## 监理检查记录表

工程名称：大陆汽车车身电子系统（芜湖）有限公司 4934.43kWp 分布式光伏发电项目  
 编号：JXM13-MQL-005

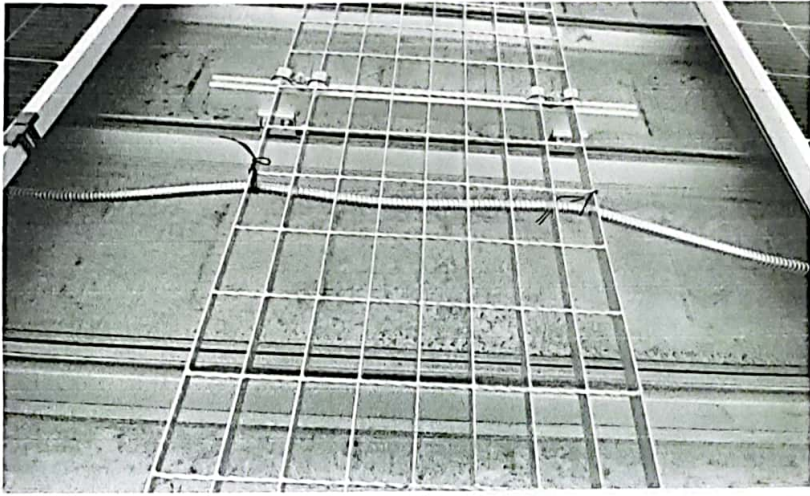
| 施工及检查情况简述 | 研发中心屋面直流电缆敷设                                                                                   |                 |                |
| 整改要求      | 外露电缆穿管必须用不锈钢扎带或抱箍固定。                                                                           |                 |                |

| 复查意见      | 已整改。<br>复查人: 南生荣 日期: 2023.06.15                                                                |                 |                |
